SØKNAD OM KONSESJON FOR BYGGING AV OSANE KRAFTVERK I STEINSTØLÅNA - SULDAL KOMMUNE

- Høringsvar fra Stavanger Turistforening

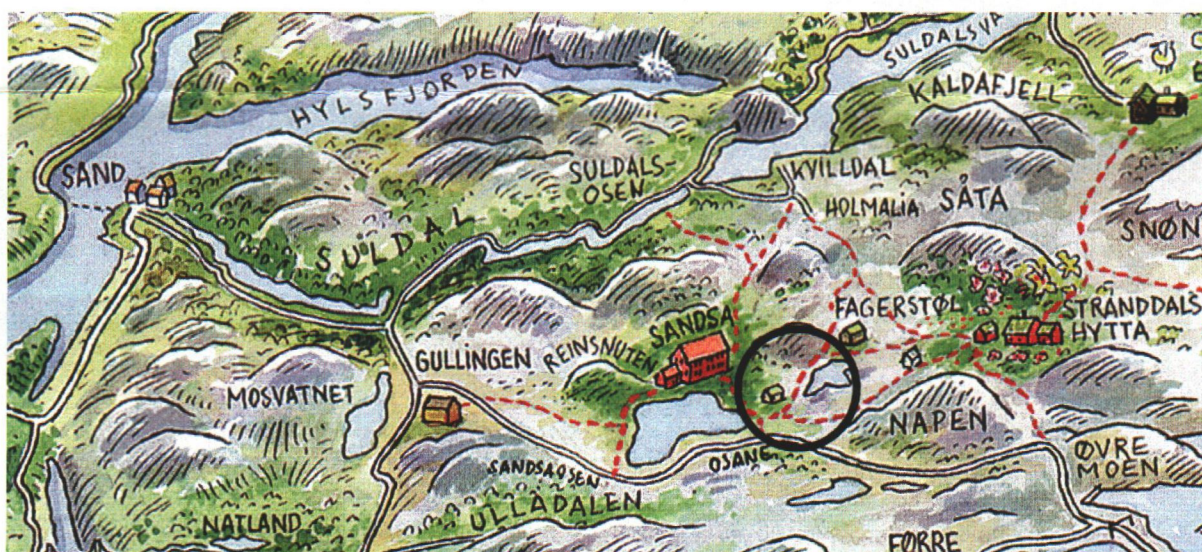
Naturinngrepene i tilknytting til det omsøkte Osane kraftverk vil ligge innenfor den svarte ringen.
